COMMUNE DE BALAN 01360

**ENQUÊTE PUBLIQUE
MODIFICATION N°4 DU PLAN LOCAL
D'URBANISME**

**RAPPORT de L'ENQUETE
PUBLIQUE**

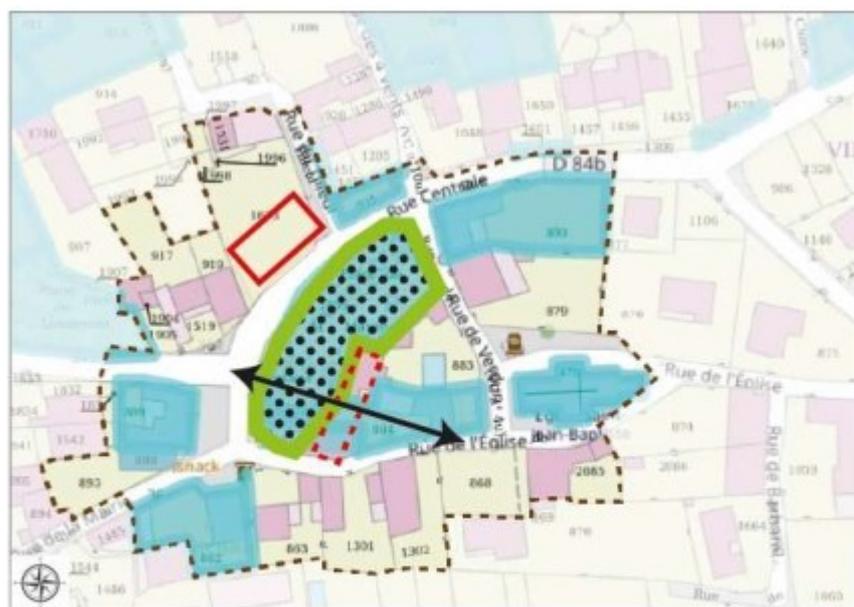
La version avant modification prévoyait qu'à partir « de 2 constructions ou plus, la largeur de la chaussée doit être d'au moins 5 mètres ». M Bouvier demande que le règlement reste sur l'ancienne version de deux constructions ou plus.

Commentaires du Commissaire Enquêteur: demande recevable afin d'éviter des conflits d'usages et de voisinage, avis favorable pour garder l'ancienne version du règlement écrit. Une précision devrait être apportée quant à la définition de « chaussée ». C'est la bande de roulement, la bande de roulement plus les trottoirs ou/et plus un espace mode doux ? D'ailleurs les paragraphes suivant dans cet article sont imprécis également, que signifient « des caractéristiques ou plate-forme adaptées » ou « doivent être aménagées..de façon que les véhicules.... ». IL apparaît indispensable de préciser les dimensions des plates-formes ainsi que de « la raquette » en fond d'impasse.

Réponse du Maître d'Ouvrage:
